TITLE: PAXO PHONE		REV: 5.0
Company: PAXO		Sheet: 1/1
Date: 2023-08-12	Drawn By: PaxoCorp

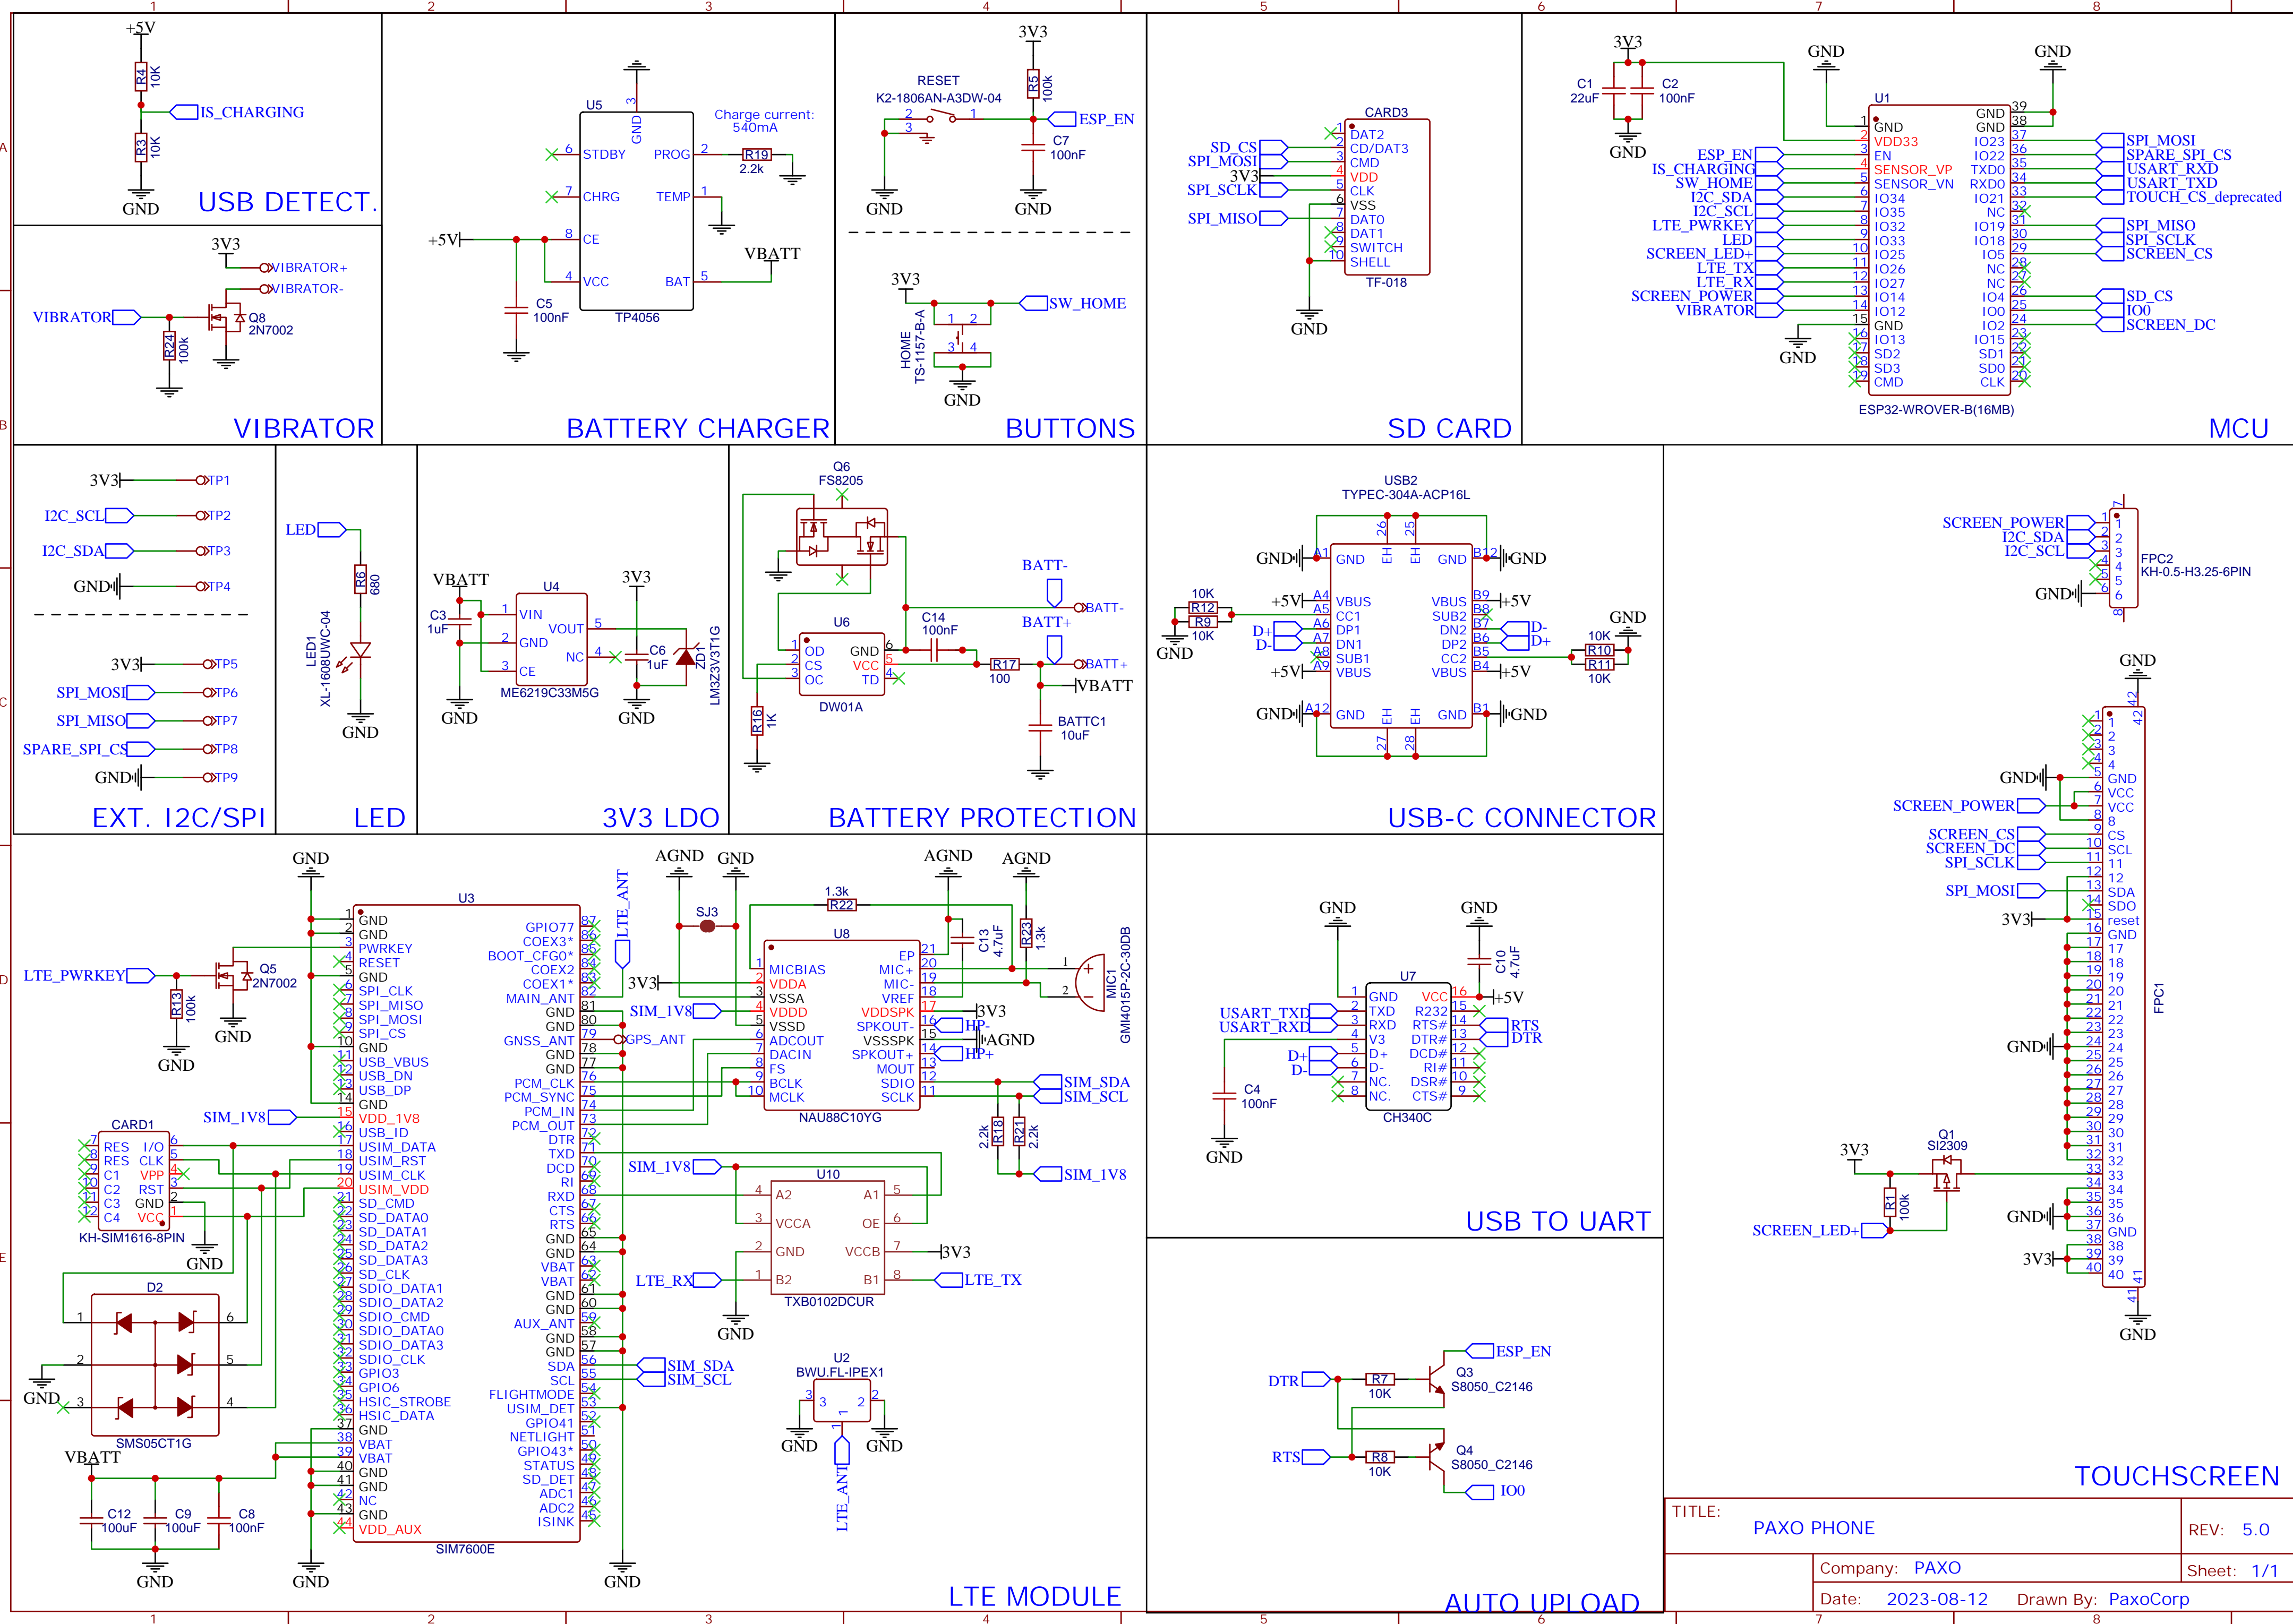
MODIFICATIONS PAR RAPPORT A V4:
= IS_CHARGING : IO22 -> IO36
= HOME : IO33 -> IO39
= MODIFICATION DE LA PROTECTION BATTERIE
- PLUS DE RETOUR DE TENSION
+ I2C RAJOUTE SUR IO34/35
+ AJOUT LED SUR IO33
+ CH340C VDD EN 3V3 OU 5V PAR SOLDERJUMPER
+ BACKLIGHT ECRAN PILOTE PAR MOSFET
+ ZENER / CAPAS SUR LDO

IO13 / IO15 SEULES GPIO DE LIBRE POUR
- VIBREUR
- PILOTAGE ALIM CARTE SD
- BROCHE RI DU MODULE LTE (pas l'utilité)

CHOIX A FAIRE

VERIFIER L'ETAT DES STOCKS UNE FOIS LA BOM FINIE
